Öffentliche **Beschlussvorlage**

V/0319/2012/1

U3-Erweiterung Kindertagesstätte Am Inselbogen, Gut Insel 24, Freianlagen
- Planungs- und Baubeschluss -

Variante 2

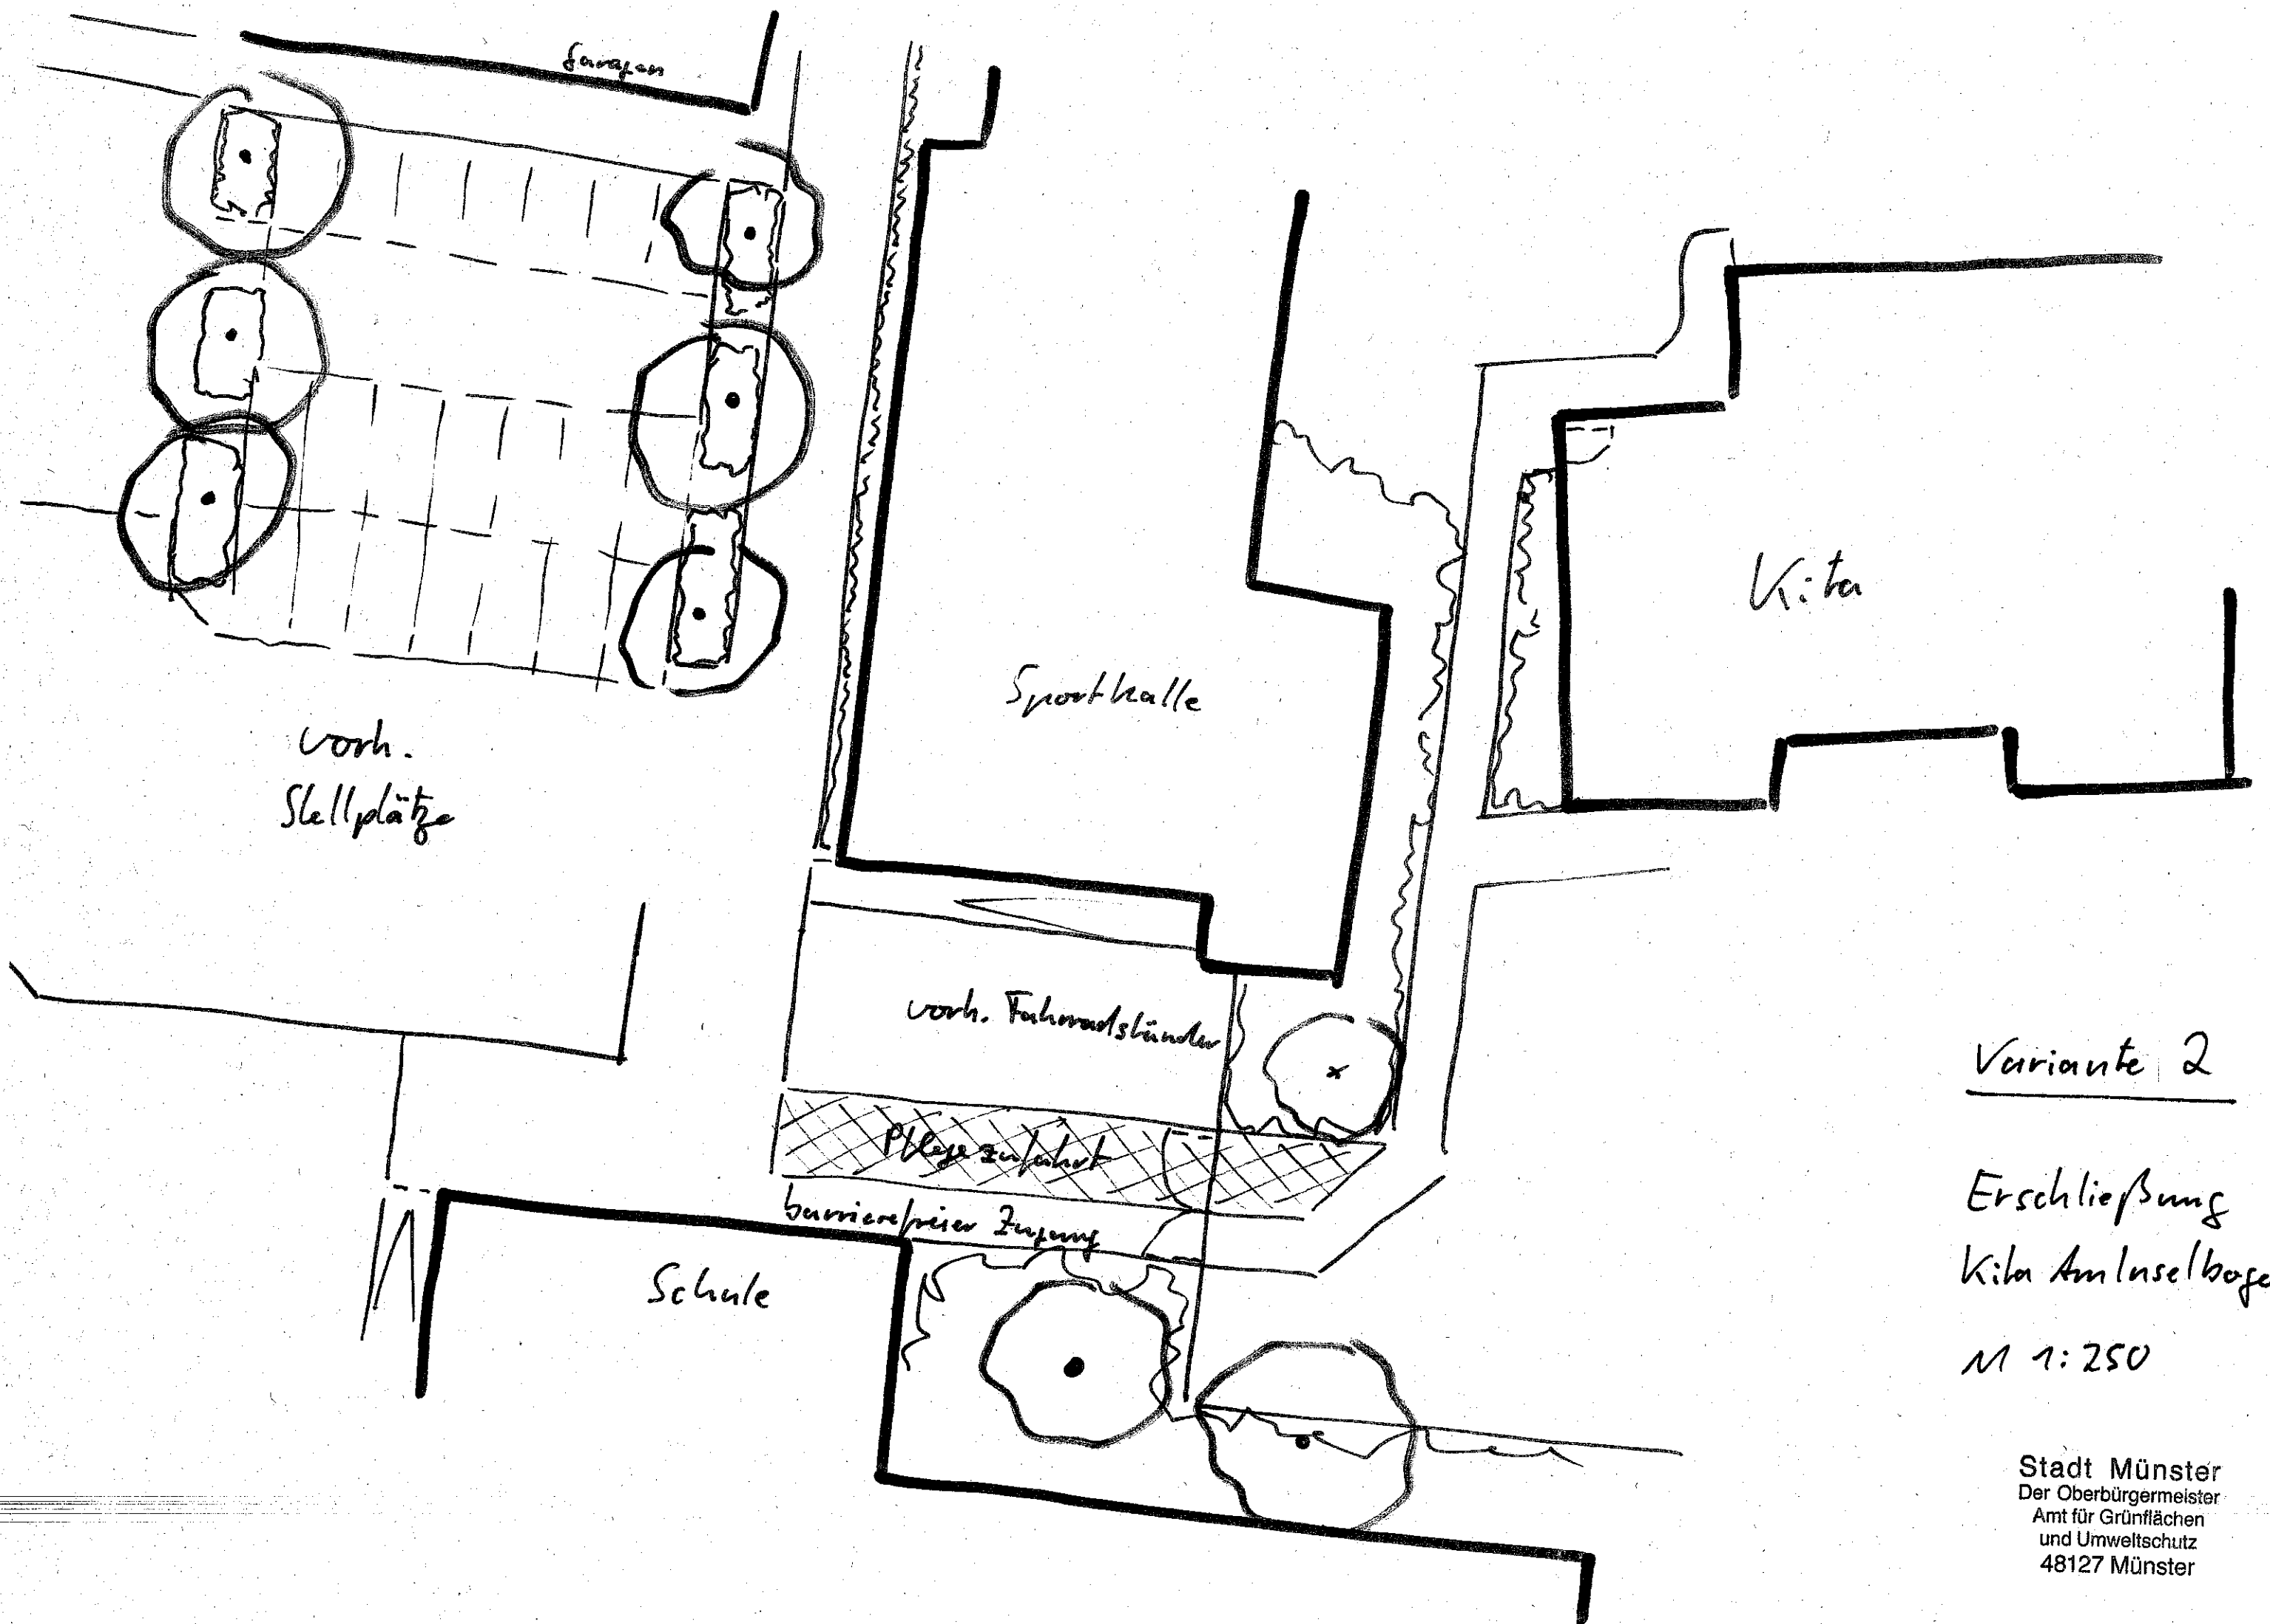
Die **zweite Variante** (Skizze 2) ist eine Minimal-Lösung unter Berücksichtigung der anfallenden Kosten. Der Parkplatz der Schule hat auch ohne Umbauten genügend Stellplätze für den bauordnungsrechtlichen Nachweis für Schule (9 Stpl.) und KiTa (4 Stpl.). Es muss nur ein barrierefreier Eingang und die Pflegezufahrt hergestellt werden. Dem Vorteil der geringen Kosten steht aber die bereits jetzt eingeschränkte Verkehrssicherheit in der Zufahrt und auf dem Parkplatz gegenüber. Ohne Umbauten für ein geregeltes Parken und separaten Fußweg wird ein ständiges Kreuzen aller Nutzer auf der Fläche nicht verhindert werden können. Daher scheidet aus Sicht der Verwaltung dieser Vorschlag aus.

Variante 3

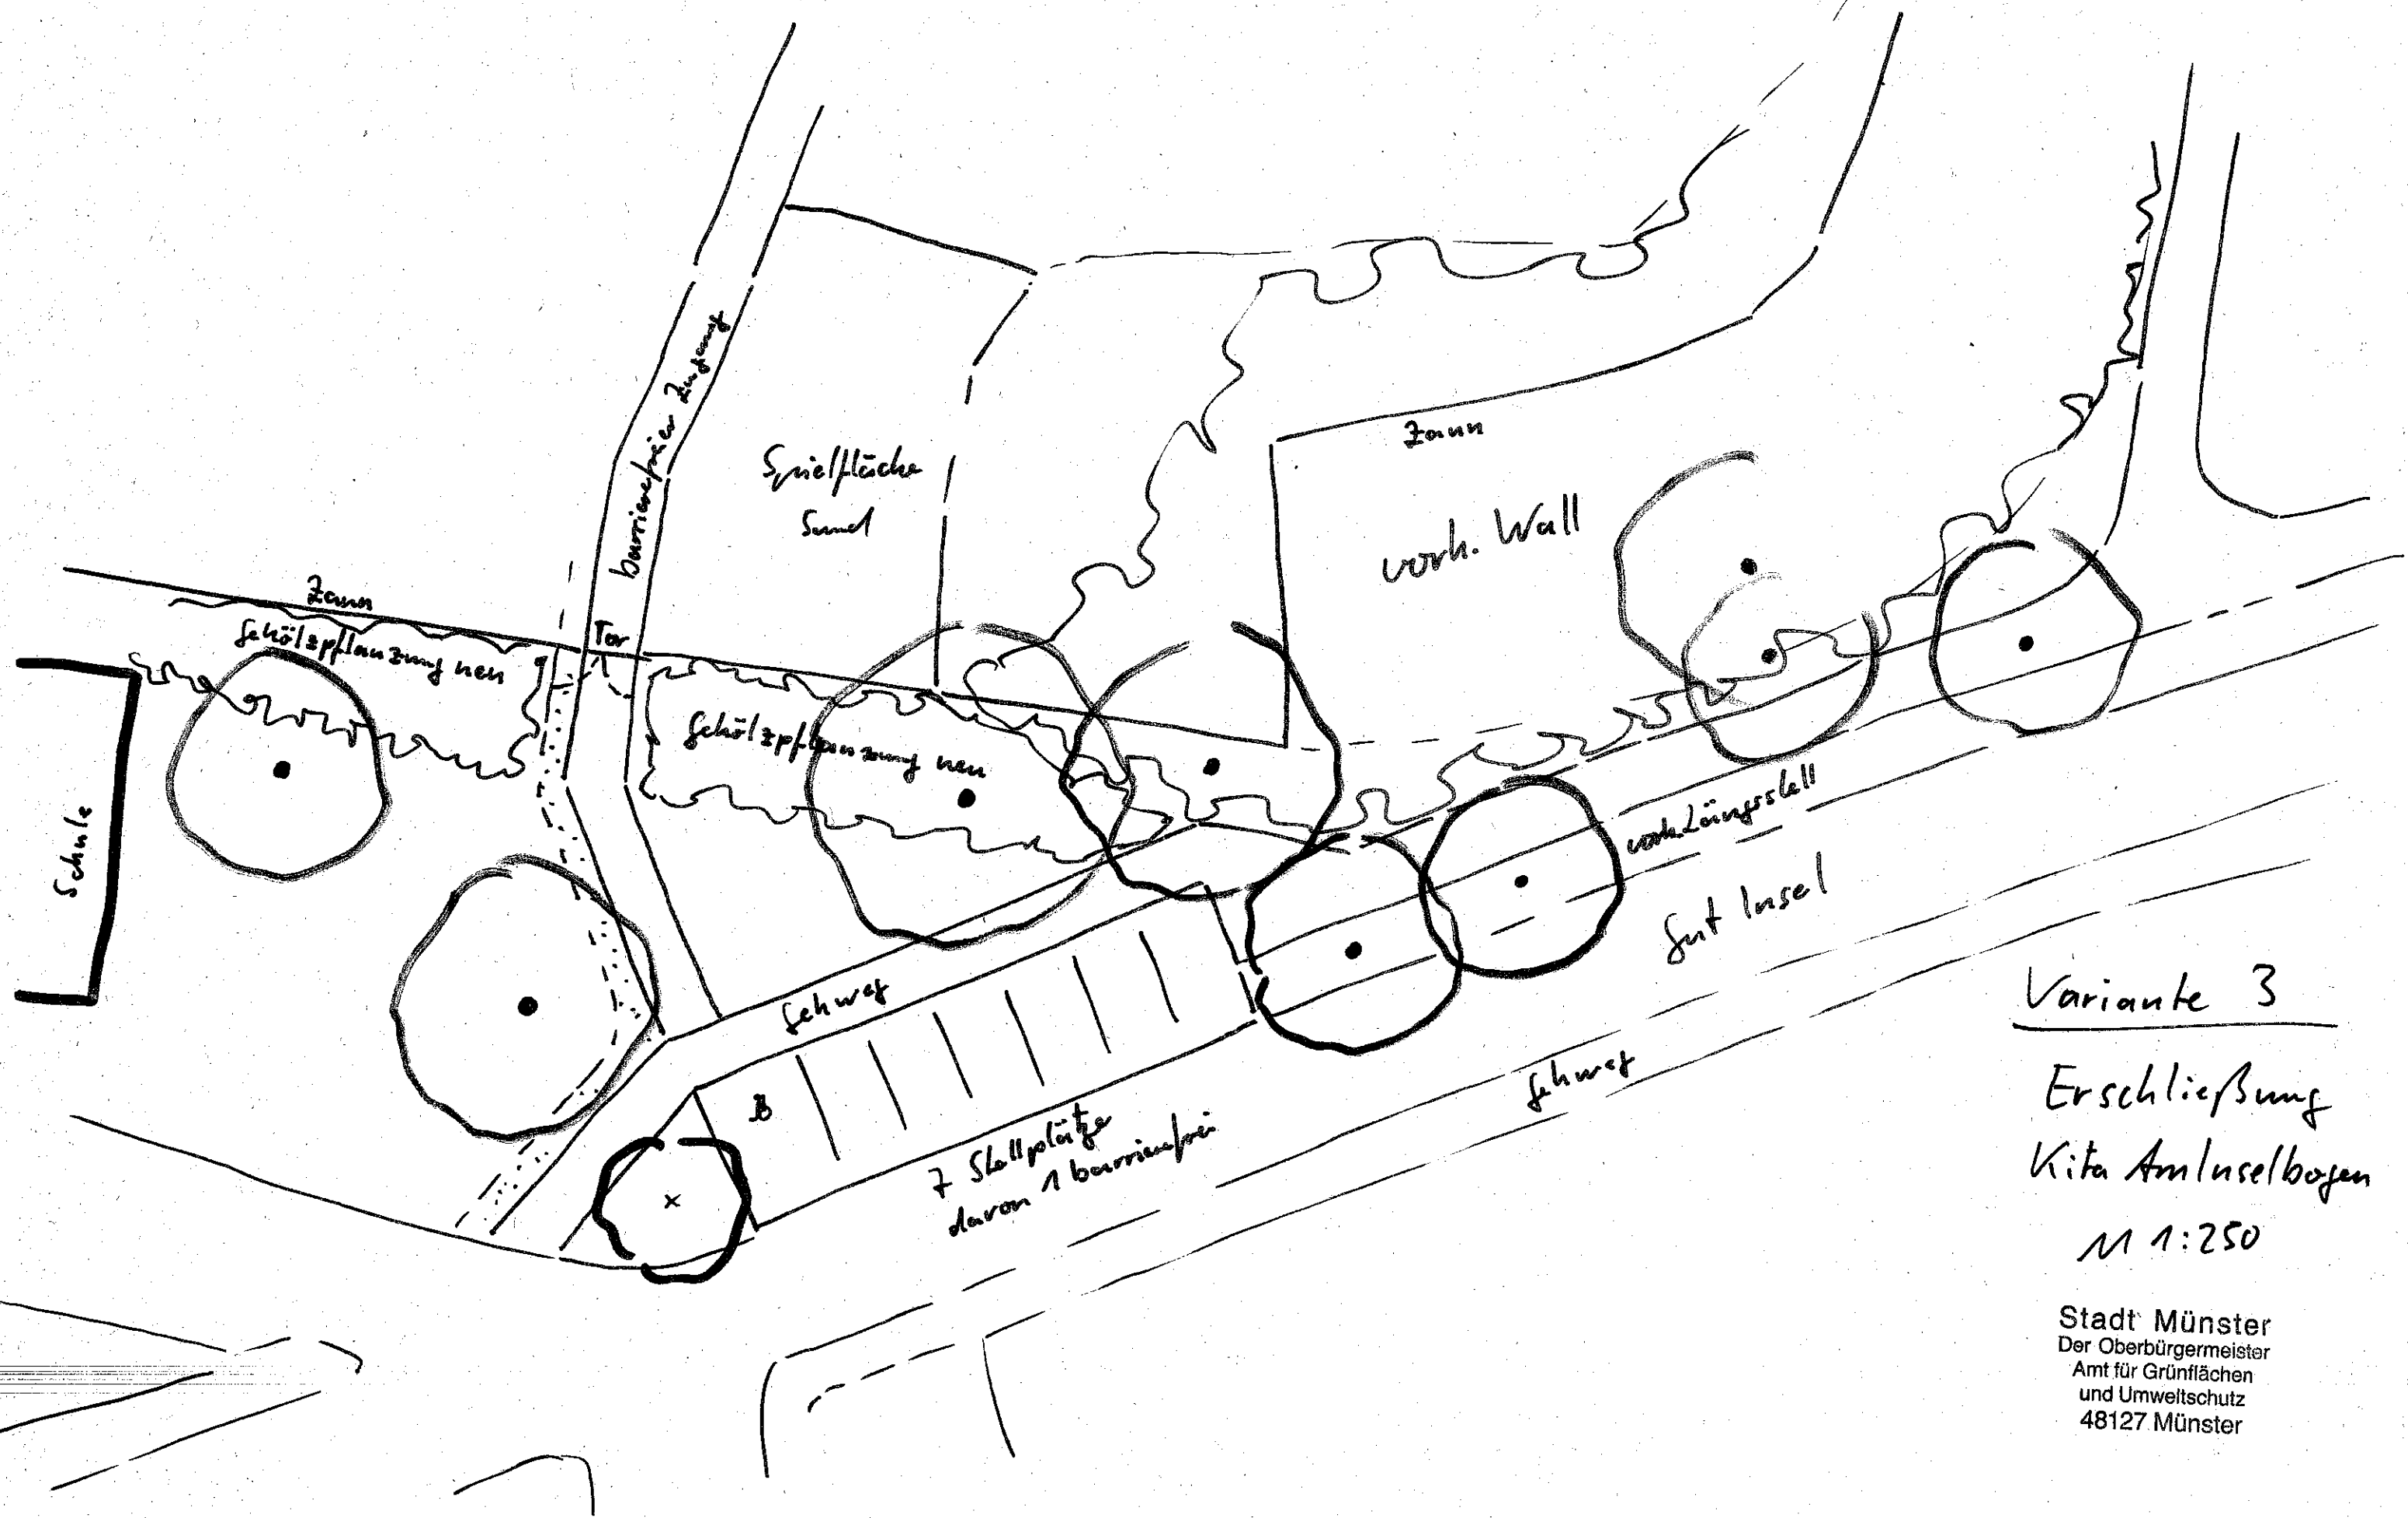
An der Straße Gut Insel ersetzen in der **dritten Variante** (Skizze 3) im Bereich der Grünfläche Parkstände in Senkrechtaufstellung die vorhandenen Parkstände in Längsaufstellung. Die neuen Parkstände werden senkrecht zur Straße über die zwei aufzulösenden Parkstände in Längsaufstellung und über dem Gehweg gebaut. Der Gehweg wird auf die Grünfläche verlagert. Die Verlagerung des Gehweges hinter die Parkstände ist hinsichtlich der Verkehrssicherheit von Fußgängern sinnvoll, damit die Autos beim Einparken diese nicht kreuzen müssen. Dadurch können sieben Parkstände an der Straße Gut Insel erstellt werden. Um eine ausreichende Breite für die Parkstände zu haben, wird das vorhandene Pflanzbeet verkleinert. Der zu fällende Baum wird in dem umgestalteten Pflanzbeet ersetzt. Die Parkstände dürfen aber bauordnungsrechtlich nicht der KiTa zugeordnet werden, da diese sich in der öffentlichen Verkehrsfläche befinden. Zudem ist eine Kontrolle, wer diese Stellplätze nutzt, nur schwer zu gewährleisten.

Der barrierefreie Nebeneingang führt über die Grünfläche bis zum Mittelteil der KiTa. Dabei zerschneidet er die Spielfläche in zwei Bereiche. Der bislang als Nebeneingang geplante ebenerdige Eingang an der Westseite des Gebäudes ist aufgrund der nun weiteren Entfernung für den Nutzer uninteressant. Die Tür im Mittelteil des Gebäudes wird sich zum neuen Nebeneingang entwickeln. Damit hier ein barrierefreier Zugang möglich ist, muss eine Rampe gebaut werden. Zudem besteht die Gefahr, dass sich der Nebeneingang zum Haupteingang entwickelt. Die Pflegezufahrt auf das Gelände wird durch eine Verbreiterung des Weges zum Nebeneingang mit Schotterrasen hergestellt.
